# 关于长江生态保护.宜宾临港退岸入园项目（一期）- 钢猫科技智能装备产业园项目门窗、栏杆专业 分包工程（第二次）公开招选图纸 投标答疑的回复（01）

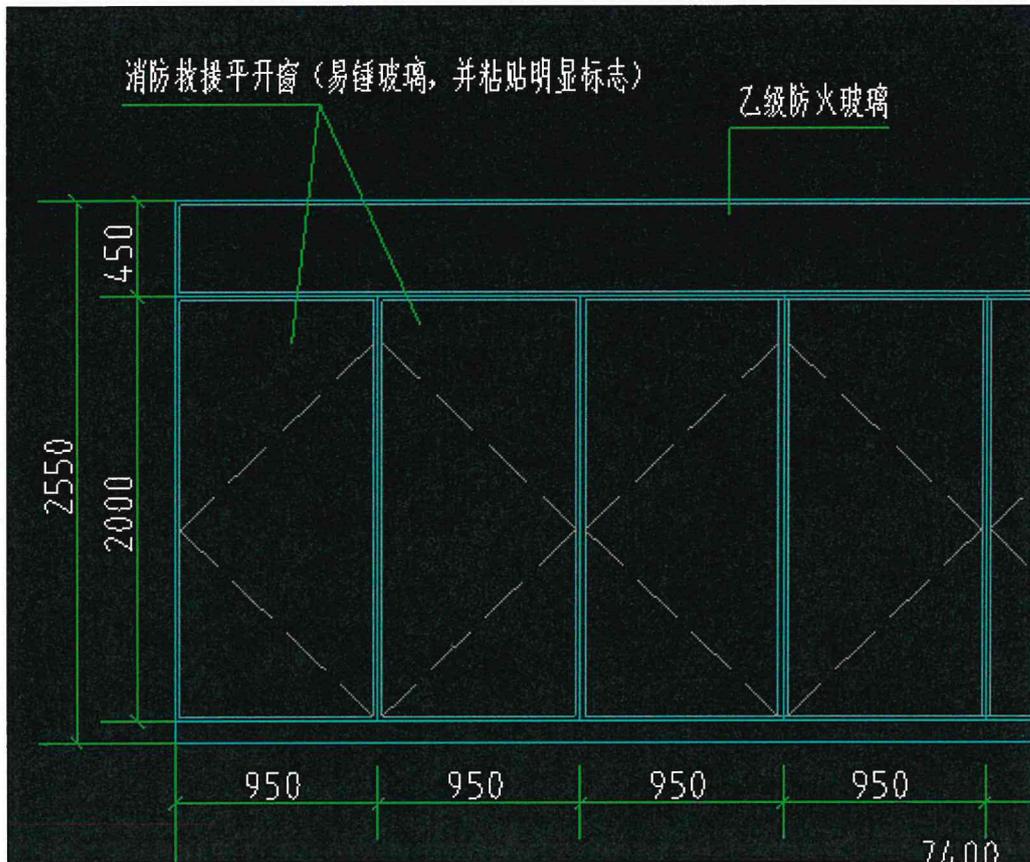
二、施工图中的门窗是否可以深化设计（主要是平开窗开启

扇不合规范）开启扇过大，没有五金件可以承载

回复：变更为推拉。

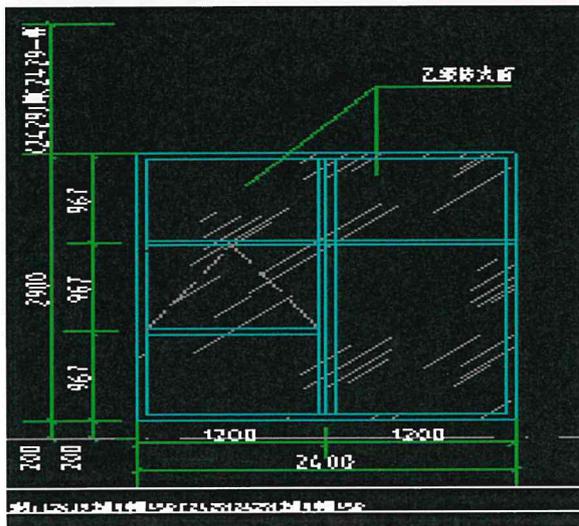
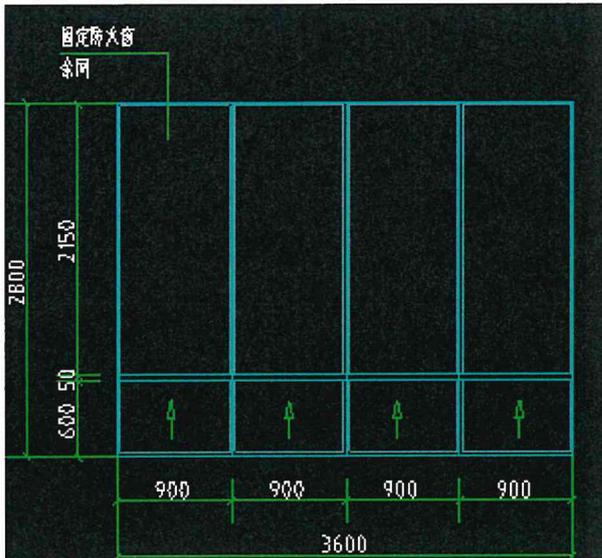
三、消防救援窗为玻璃位置净空大于 1000mm 以上的宽度和高度的固定玻璃设计但本图救援位置在开启扇处

四、防火窗现阶段国内防火窗只能是固定或平开窗但本图纸有提拉窗

五、此处窗是否只有上面两张玻璃为防火玻璃窗型代号没有FC字样

回复：变更为推拉。

回复：防火窗仅为上部分固定窗的范围，下方提拉的不是防火窗。

回复：仅图示两张玻璃为乙级防火玻璃。

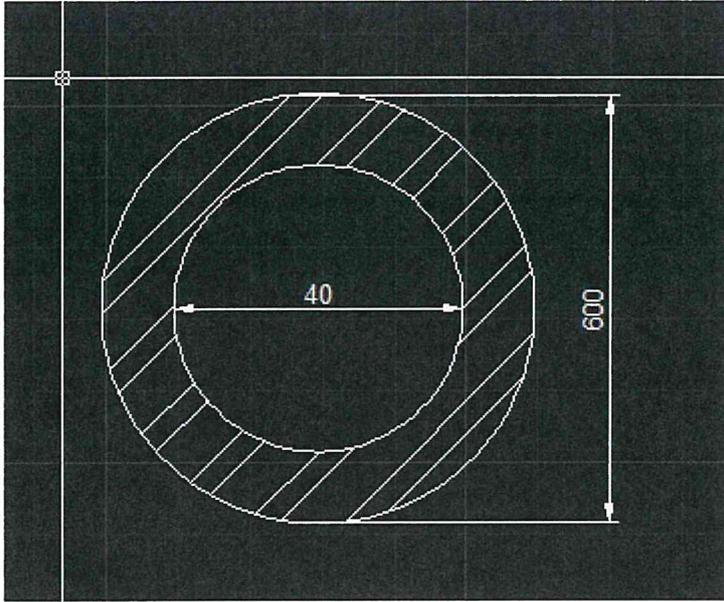
七、玻璃栏杆的夹胶玻璃 8+0.76+8 钢化中的 0.76 胶片是否

偏薄不符合安全规范可采用 1.14 或 1.52mm 胶片

回复：玻璃栏杆做法为引用做法图集，不建议修改。

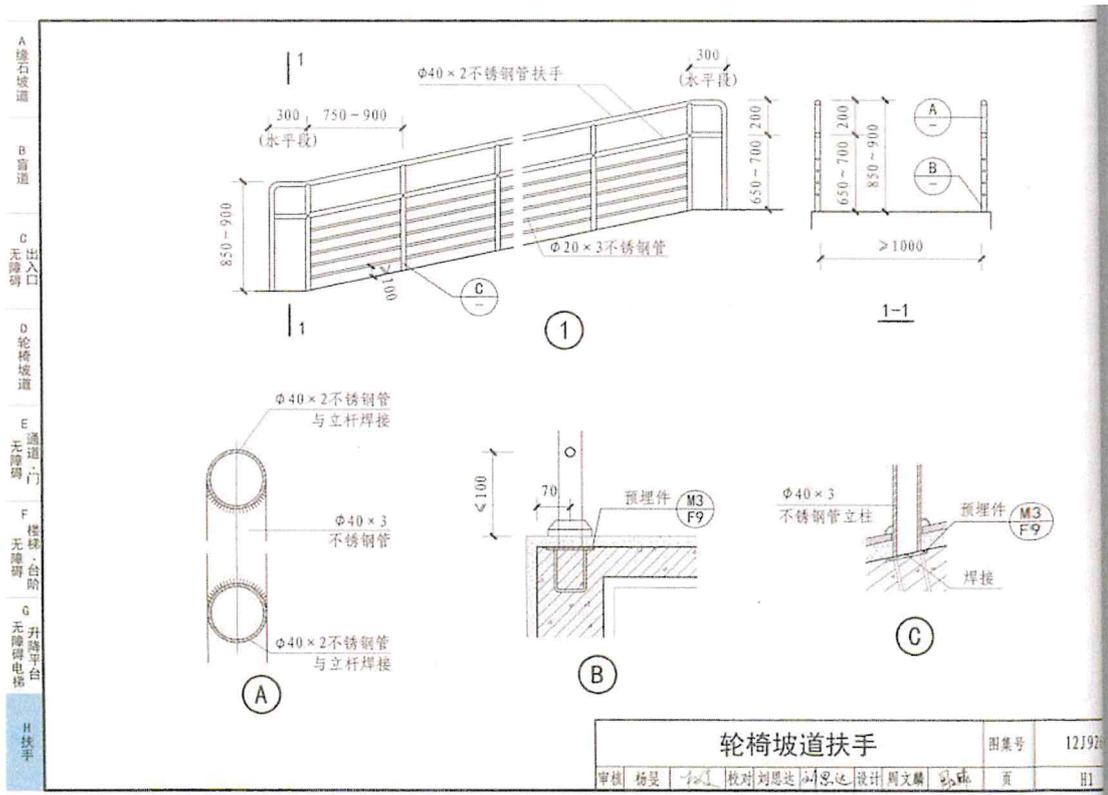
八、坡道栏杆管材严重过厚影响成本其中面管 60\*10mm 超标

回复：做法图集变更为 12J926-H1-1 (无障碍坡道扶手)
